拡散シミュレーションの結果に係る主な変更ポイント

平成 24 年 12 月 13 日
原子力規制庁

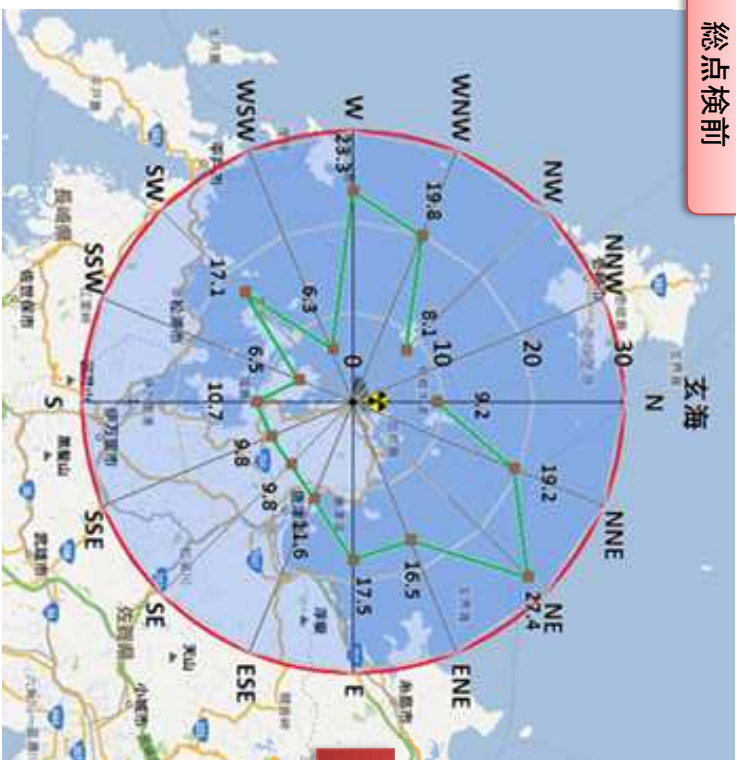
影響が顕著なものは、降雨量の取り扱いに係る誤りであり、計算機への入力データに変換する際、降雨量の単位が 0.1mm/h であるところを 1mm/h の単位で入力していたため、これを修正した。

→ 主として、泊原子力発電所の試算に影響（別紙）

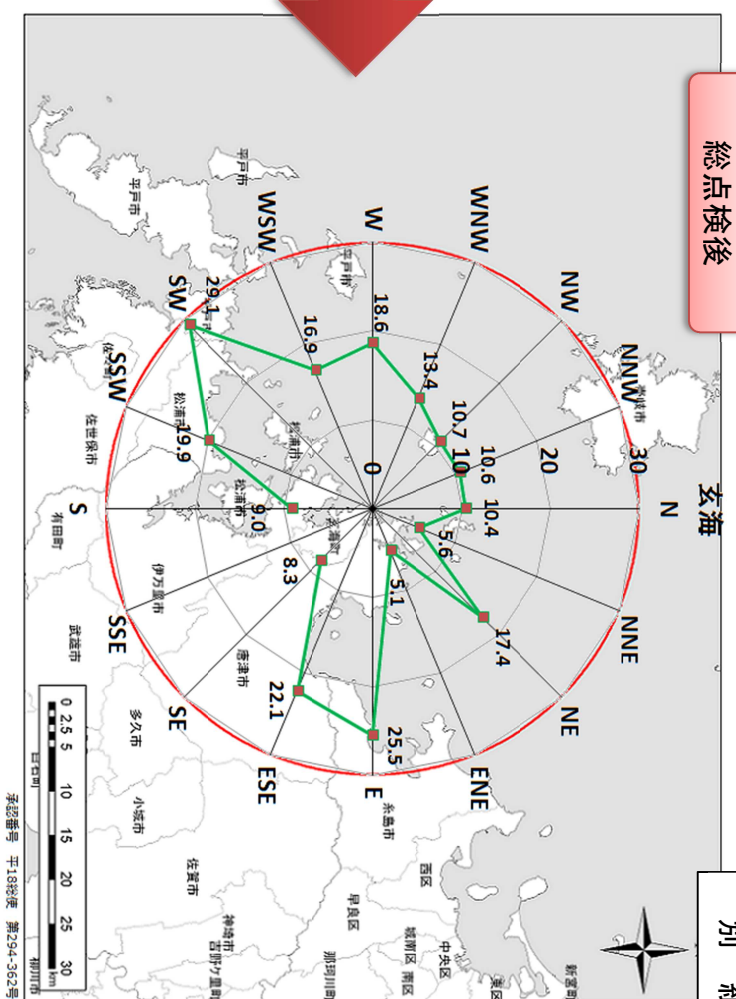
事業者において風向きのデータ解釈に誤り（風下から風上に修正）があったため、180 度回転（真逆）させた試算結果となったことなど、事業者から提供された原子力発電所における気象データの誤りなどを修正して試算の気象データとして使用した。

→ 主として、玄海及び川内原子力発電所に係る試算に影響（別紙）

総点検前後における拡散距離及び市町村名の比較 (玄海)

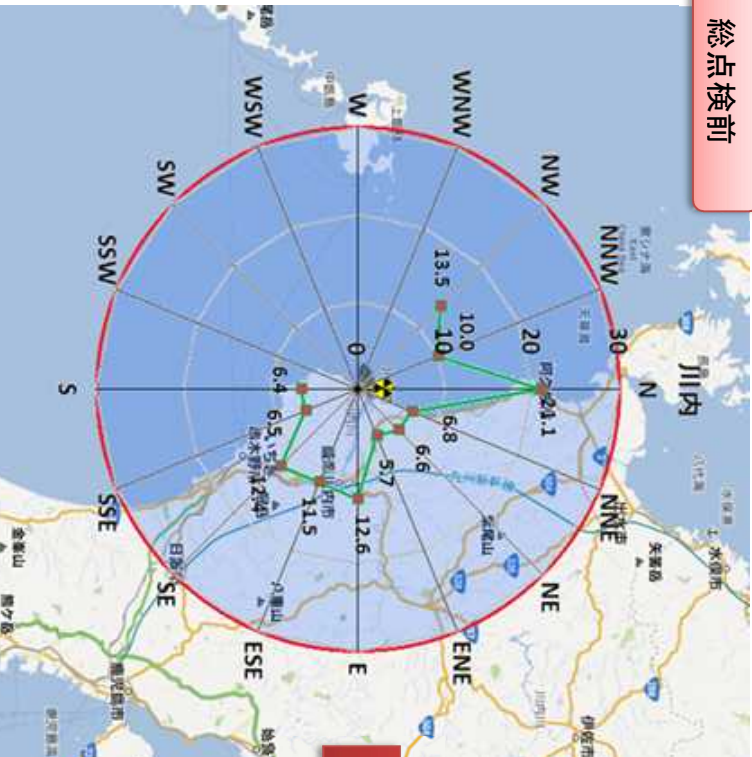
N	9.2km	唐津市
NNE	19.2km	唐津市
NE	27.4km	唐津市
ENE	16.5km	唐津市
E	17.5km	唐津市
ESE	11.6km	唐津市
SE	9.8km	唐津市
SSE	9.8km	唐津市
S	10.7km	唐津市
SSW	6.5km	唐津市
SW	17.1km	松浦市
WSW	6.3km	唐津市
W	23.3km	玄海町
NW	8.1km	玄海町

N	10.4km	唐津市
NNE	5.6km	唐津市
NE	17.4km	唐津市
ENE	5.1km	唐津市
E	25.5km	唐津市
ESE	22.1km	唐津市
SE	8.3km	唐津市
S	9.0km	唐津市
SSW	19.9km	松浦市
SW	29.1km	佐世保市
WSW	16.9km	唐津市
W	18.6km	玄海町
NW	10.7km	唐津市
NNW	10.6km	玄海町

総点検前後における拡散距離及び市町村名の比較 (川内)

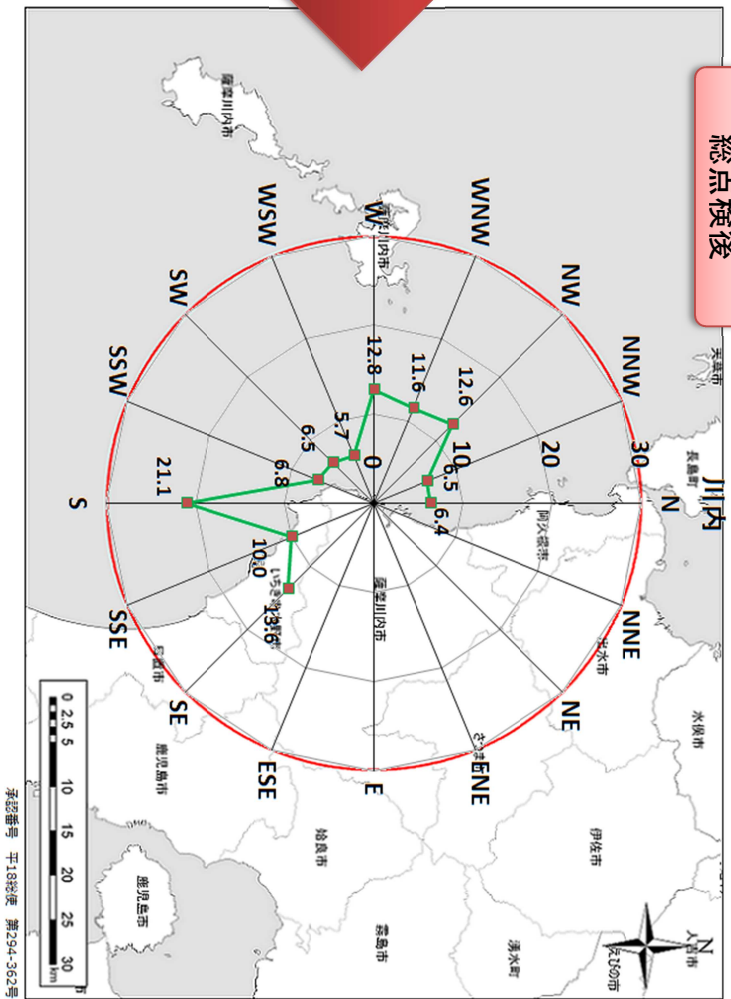
N	21.1km	阿久根市
NNE	6.8km	薩摩川内市
NE	6.6km	薩摩川内市
ENE	5.7km	薩摩川内市
E	12.6km	薩摩川内市
ESE	11.5km	薩摩川内市
SE	12.4km	いちき串木野市
SSE	6.5km	いちき串木野市
S	6.4km	いちき串木野市
SSW		
SW		
WSW		
WNW	10.0km	薩摩川内市

N	6.4km	薩摩川内市
NNE		
NE		
ENE		
E		
ESE		
SE	13.6km	いちき串木野市
SSE	10.0km	いちき串木野市
S	21.1km	いちき串木野市
SSW	6.8km	薩摩川内市
SW	12.8km	薩摩川内市
WSW	6.5km	薩摩川内市
WNW
